Fra: Liv Stidsing Reher-Langberg <lst@museumoj.dk>
Sendt: 13. oktober 2021 14:19
Til: institution Plan
Emne: Arkæologisk udtalelse vedr. Lokalplan 090-707 Boligområde ved Vester Hesseldal

Indsigelse til lokalplan 090-707 Boligområde ved Vester Hesseldal

Indsigelse til lokalplan 090-707
Boligområde ved Vester Hesseldal

Indsigelse til Lokalplan 090-707 Boligområde ved Vester Hesseldal

Kortbilag 2

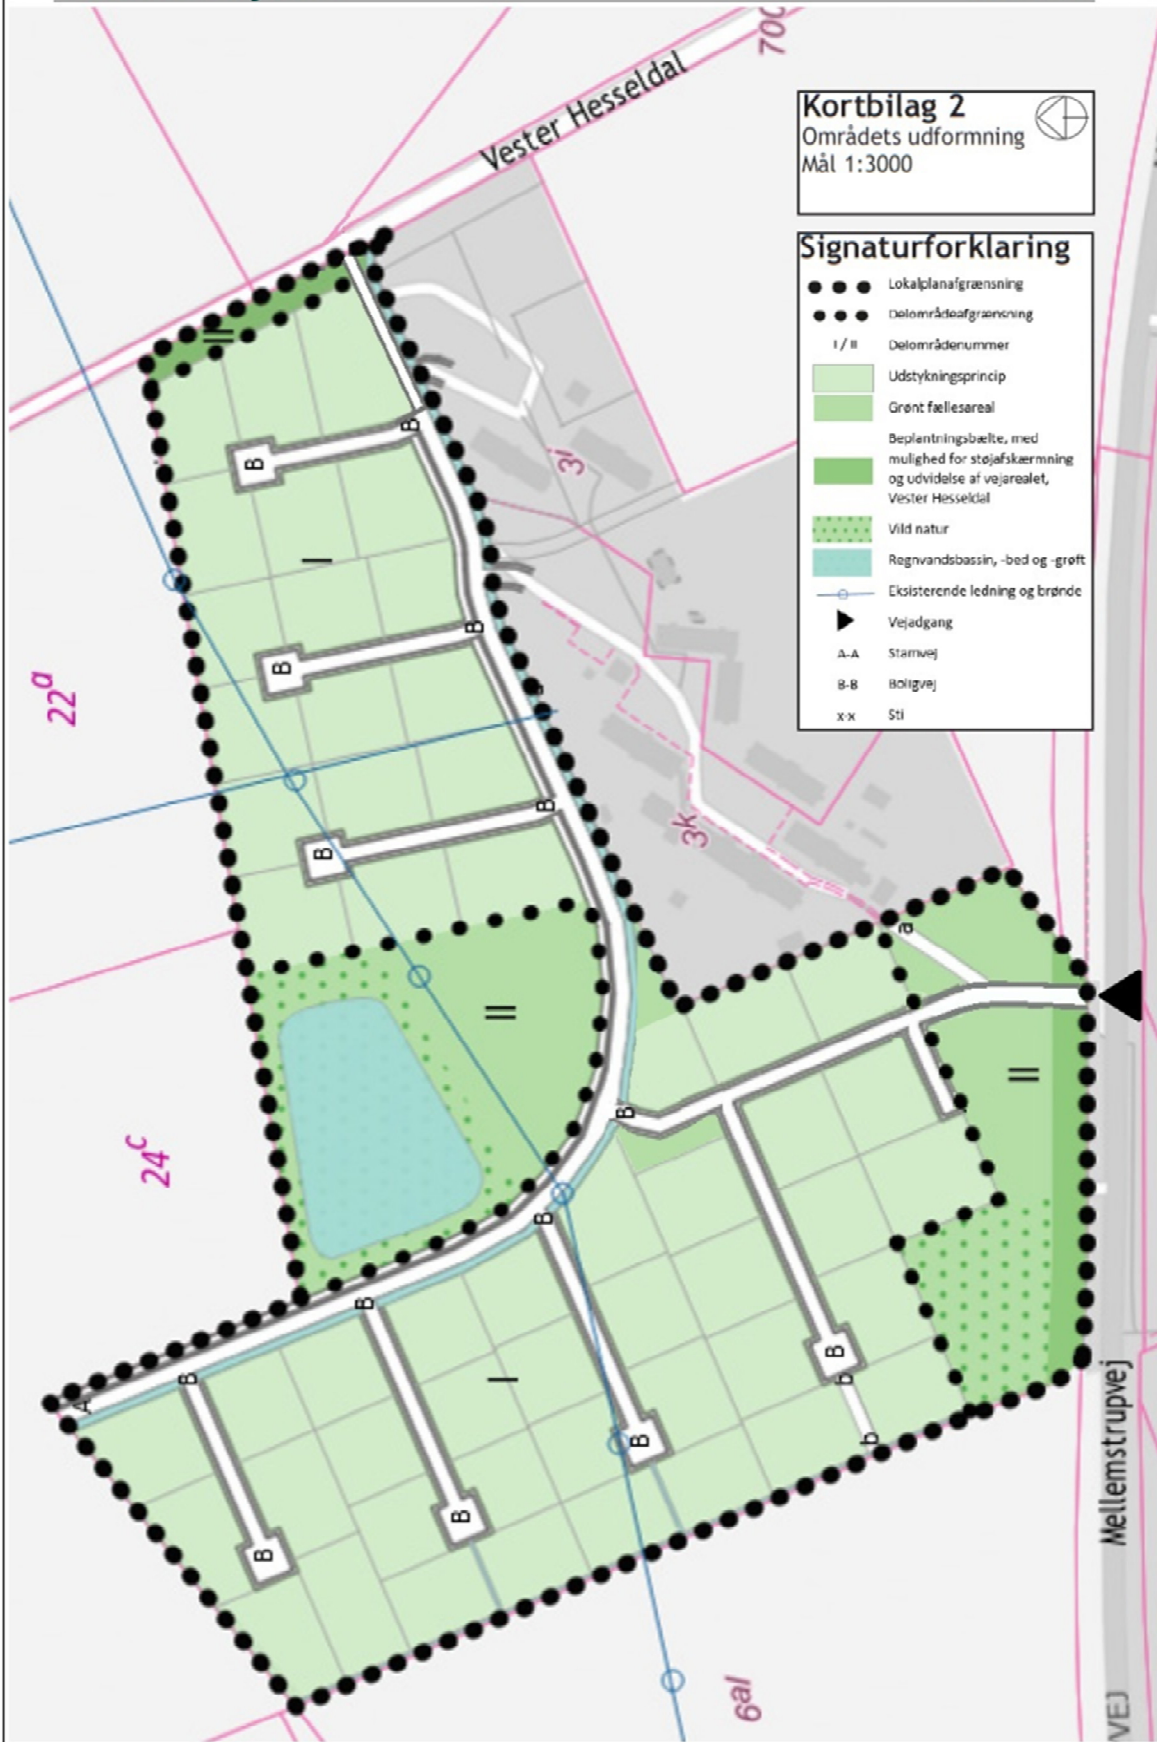
På vegne af den private vuggestue Mejsereden, ønsker vi at lave en indsigelse på indfaldsvejen til det nye boligområde ved Vester Hesseldal fra lokalplanen 090-707. Vi er blevet gjort opmærksom på, at vejen til vuggestuen Mejsereden skal deles med vejen til et nyt boligområde.

Men det ikke kun de nye boligejere vi er bekymret for, men også trafikken til og fra byggepladserne. Vores ønske er at vejen skal flyttes, så indkørslen til det nye byggeområde er fra Mellestrupvej, ideelt set mellem Børnehaven og Mellemgården.

Udsynet på Mellestrupvej er langt bedre der, end ved Vester Hesseldal og kan man få integreret vejen med en mulig overgang til området overfor ved det nye boligområde. Der skal tænkes på at mange cyklister og gående skal kunne passere Mellestrupvej ved Møgelbjerg eller Møgelbjergparken til stisystemer.

PS. vi har sammen lavet et udkast til hvordan den ny vejplan kunne se ud

For det første undre det mig at man uden nogen form for varsel tillader sig at tegne den kommende adgangsvej med tilhørende cykelsti og grøft delvist inde på min grund. Så vidt jeg kan måle på tegningen antager man at man kan etablere grøften og en del af vejen på min side af skel, man har jo godt nok undladt at tegne de eks. skel ind der hvor man overskrider dem, men det er fortsat min vurdering ud fra kort bilag 2.
